Samrådsredogörelse

Detaljplan för del av Bladet 3

inom stadsdelen Bergshamra upprättad i april 2024

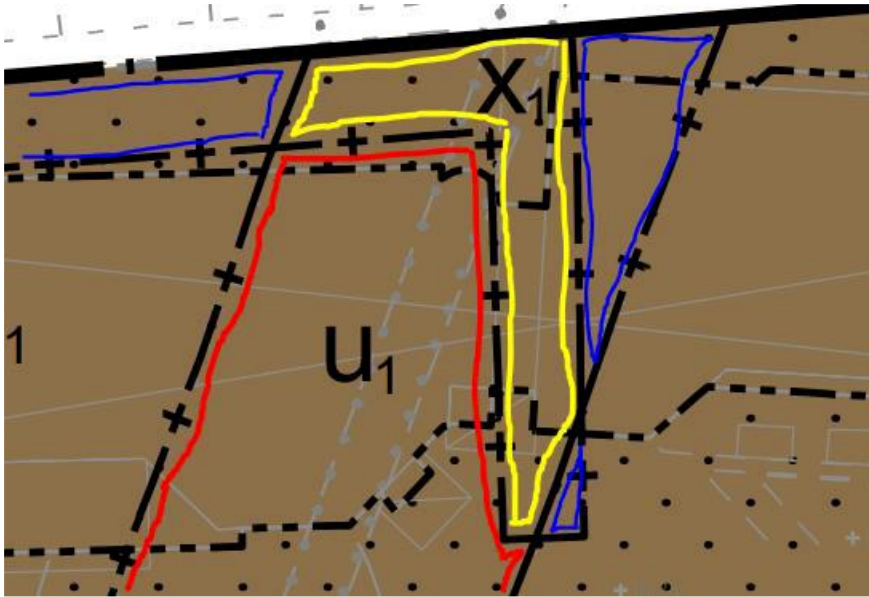
Planbeskrivningen redovisar förslag på förbättringar av dagvattenhanteringen och åtgärder såsom översilningsytor, växtbäddar och gröna tak. Det framgår dock inte var dessa åtgärder kan placeras. Kommunen behöver i planbeskrivningen tydligare redovisa utformning och placering av dagvattenåtgärderna.

Krav kommer att ställas på dagvattenåtgärder i enlighet med dagvattenutredningen. Dagvattenutredningen har uppdaterats med redovisning av förslag till utformning och placering av dagvattenåtgärder. Åtgärdsförslaget biläggs den uppdaterade dagvattenutredningen.
